フランジ・ボルト締付管理

(2014年11月27日追補)

この追補は、平成25年8月9日に改訂された“設備維持規格”2013年版の追補である。したがって、今後、**JPI-8R-15-2013**とは、この追補も含むものとする。

JPI-8R-15-2013の該当頁：6頁（管理番号：8R-15-2013 追補01）…………… 2

表 2 締付力計算の概要

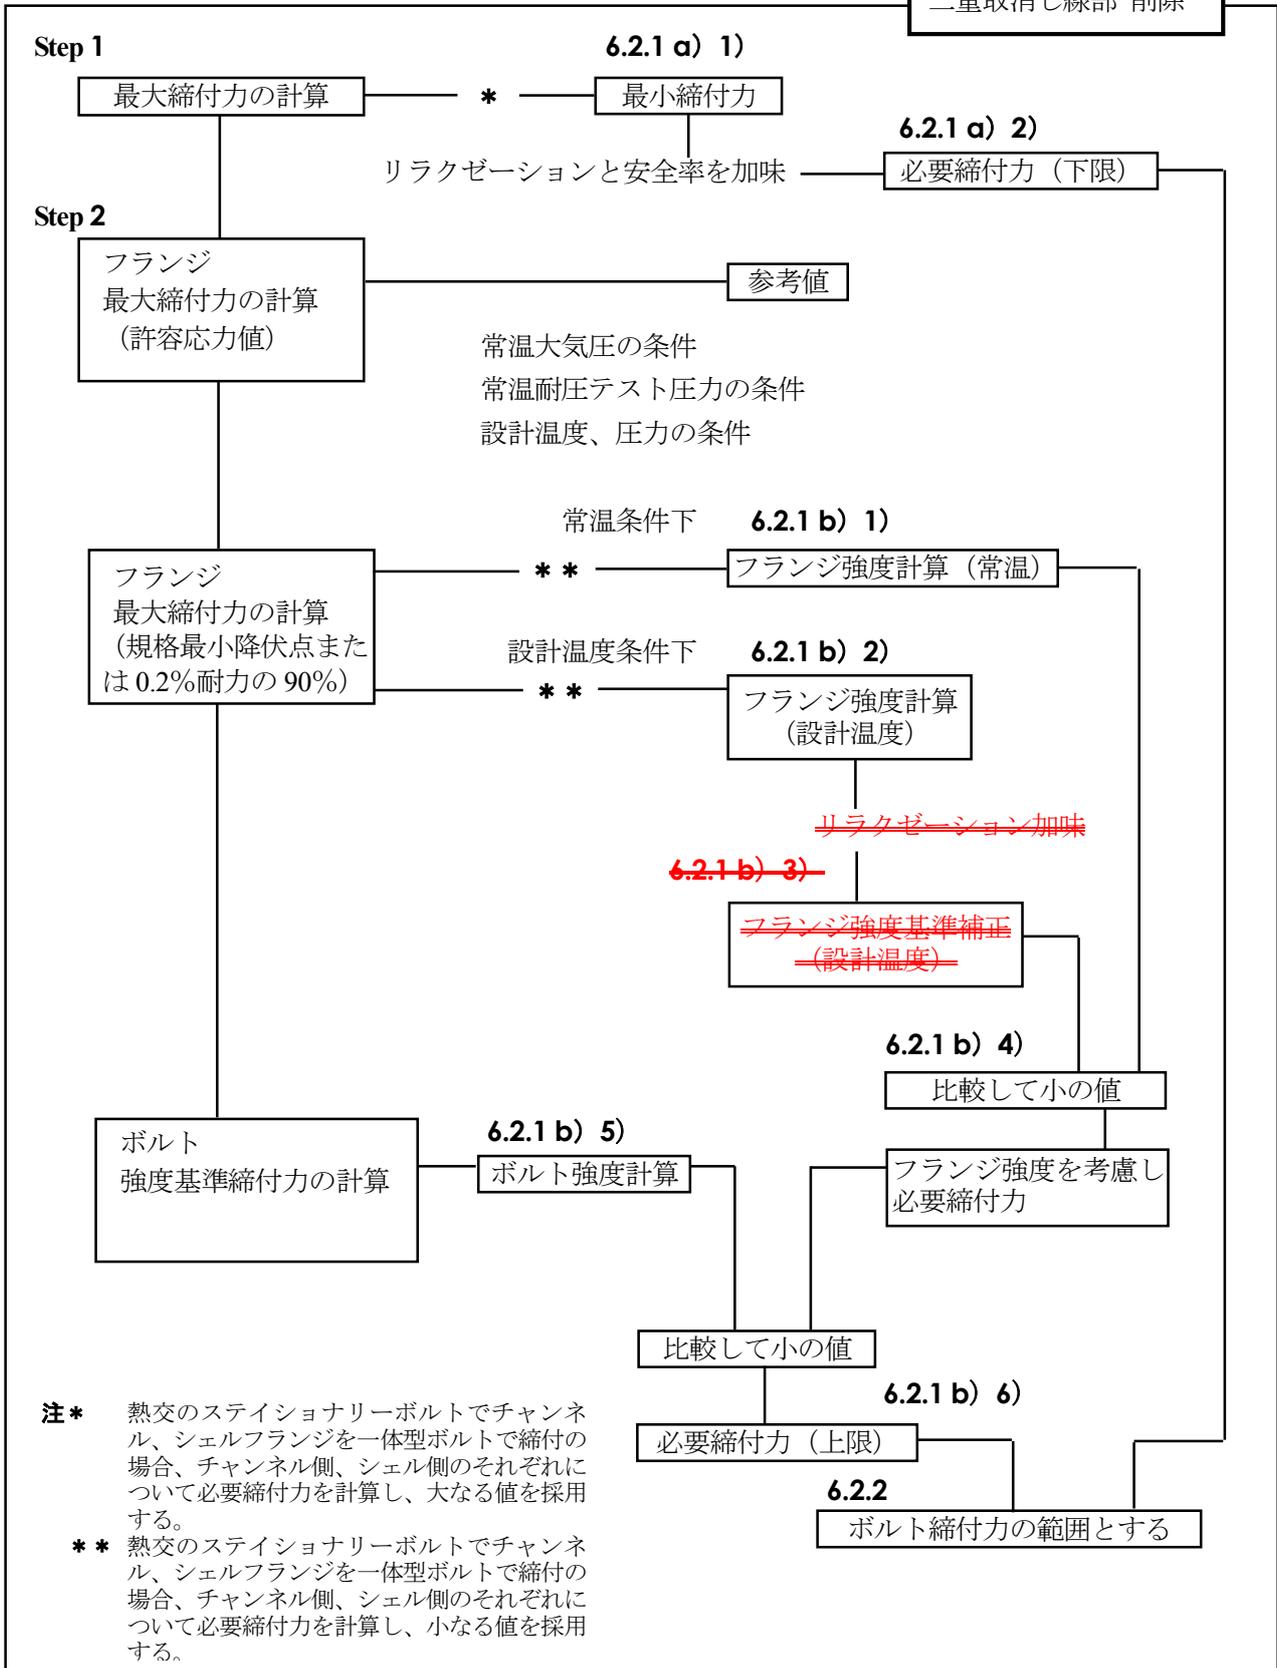
下線付き 文書を追記
 二重取消し線部 削除

JPI-8R-15-2013 の該当頁：9-10 頁 (管理番号：8R-15-2013 追補 04)
